Zeitschrift: Schweizerische Bauzeitung
Herausgeber: Verlags-AG der akademischen technischen Vereine
Band: 53/54 (1909)
Heft: 9

Wettbewerb für den Erweiterungsbau des Museums an der Augustinergasse in Basel.

Auszug aus dem Urteil des Preisgerichts.

Abb. 1. Vorläufige Erweiterung des Museums an der Augustinergasse. — Grundriss vom Erdgeschoss. — Masstab 1:600.

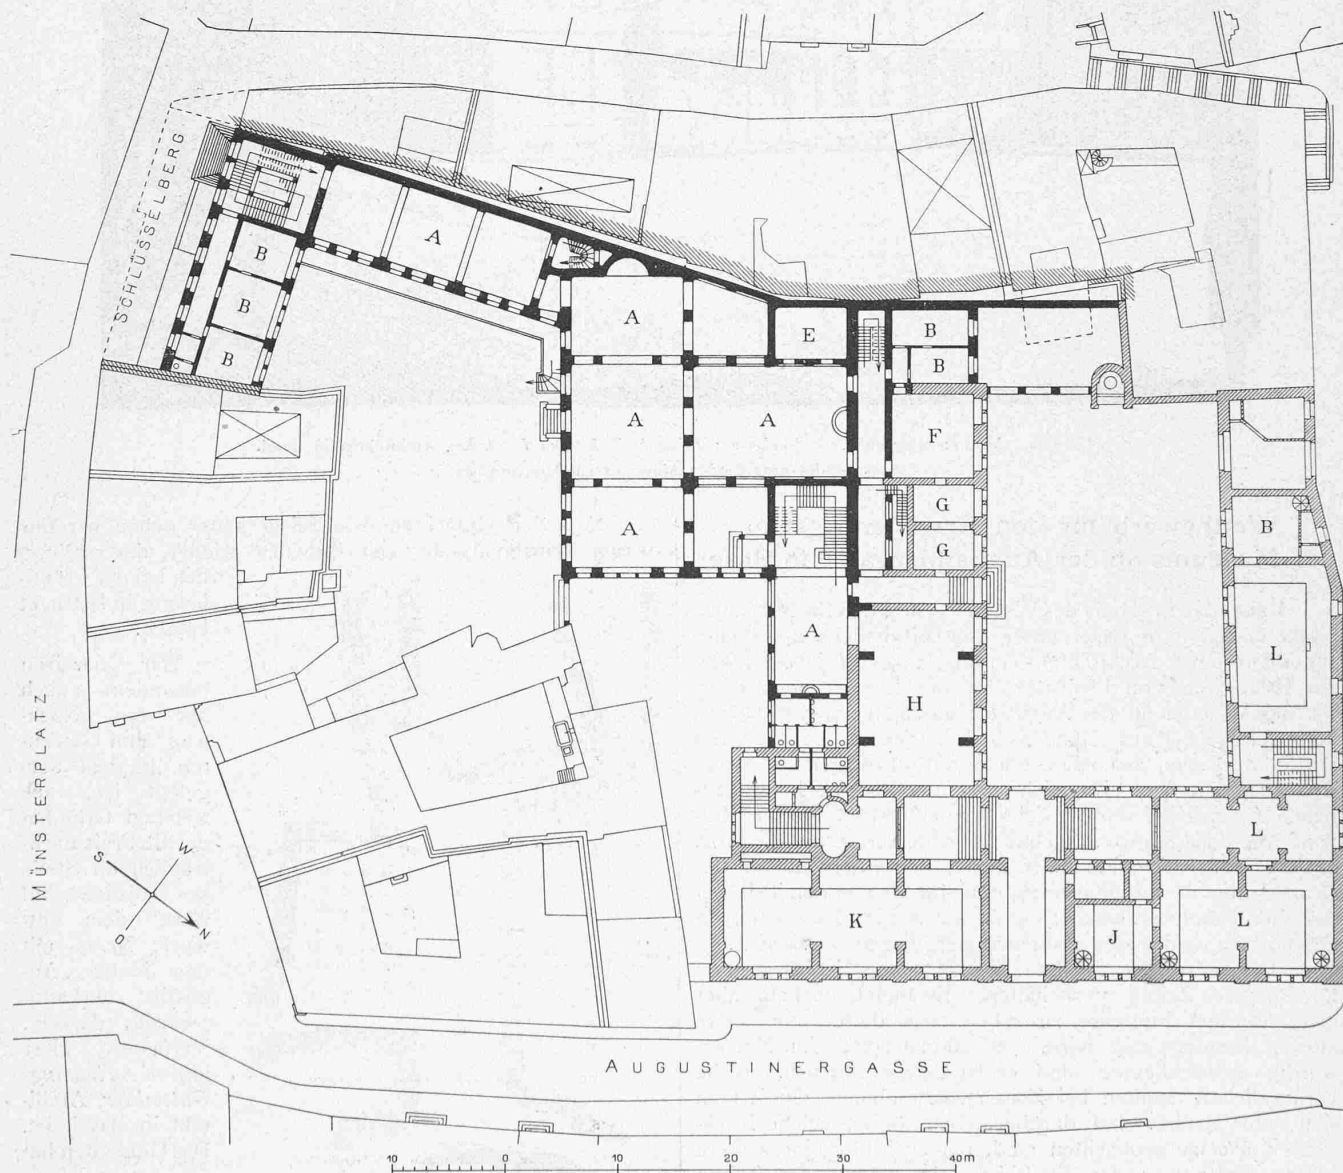
8. Kennwort: „Cumbuc“. Wie bei dem Entwurfe „So“ hält sich der Erweiterungsbau (Abb. 1) vom Rollerhof so weit entfernt, dass dessen Schönheiten in keiner Weise beeinträchtigt werden. Vor dem genannten Entwurfe hat dieser aber den Vorzug, dass der Erweiterungs-

bau ein in sich zusammenhängendes, sehr übersichtliches Ganzes bildet. Man könnte einwerfen, dass die durch das Treppenhaus führende Verbindung der alten Räume mit den neuen nicht mehr schön wirken wird, ein Uebelstand, dem aber leicht durch die Verlegung des Treppenhauses an die Südwestecke des alten Museums abgeholfen werden könnte. Durch diese Aenderung würde auch der im übrigen vielleicht etwas weitgehende Eingriff in den Bestand des alten Museums gerechtfertigt erscheinen. Zu erwägen wäre auch, ob der glasgedeckte Lichthof nicht um den anstossenden Raum vergrössert werden sollte. Das Projekt bietet die Möglichkeit, das Haus Schlüsselberg 13 im Anschluss an den Erweiterungsbau an Stelle des dargestellten Neubaus für Verwaltungs- und Arbeitszwecke herzurichten, wodurch eine erhebliche Ersparnis erzielt werden könnte. Die Architektur wirkt in den perspektivischen Skizzen sehr würdig; man könnte fragen, ob die durch das Vorrücken der Baulinien herbeigeführte starke Isolierung des Hauptbaues am Münsterplatz und überhaupt die allzu dominierende Wirkung dieses Baues für die ruhige Harmonie des Platzes empfohlen werden kann. Die Lage der Neubauten an der Westgrenze des Bauplatzes erlaubt die rationellste Ausnützung des Areals und ist wohl zu gleicher Zeit auch für Feuergefahr die sicherste Anordnung.
